改善箇所説明図

基準不適合箇所
ハブの外側の軸受

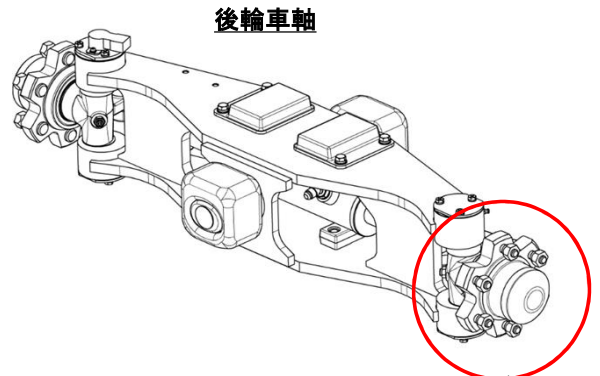
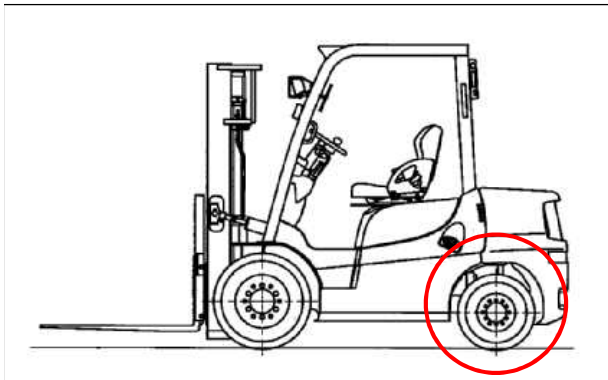
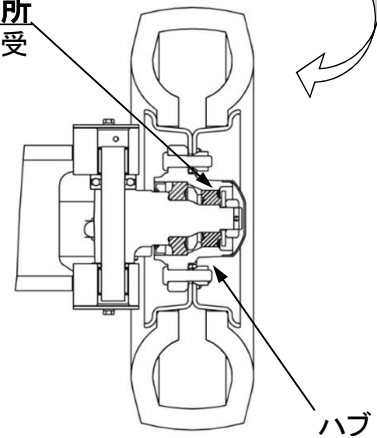
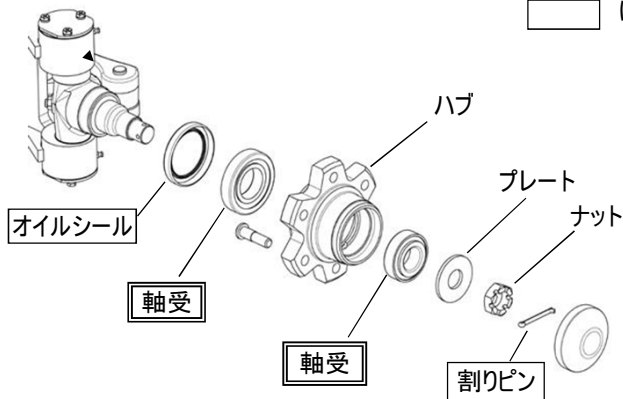
基準不適合内容:

フォークリフトの後輪車軸の軸受において、軸受の組付け時における与圧が不適切なため、軸受の一部に剥離が発生する場合があります。そのため、そのままの状態で使用を続けると、後輪ハブの軸受が破損し車両からタイヤが外れるおそれがある。

〔全車両、後輪の軸受を点検し、軸受に異常が認められた場合は、軸受を交換する。〕

注:  は、異常が認められた場合に交換する部品を示す。
 は、新品に交換する部品を示す。

〔識別 : 後輪車軸の左右のハブキャップ端面に黄色ペンキでマーキングする。〕
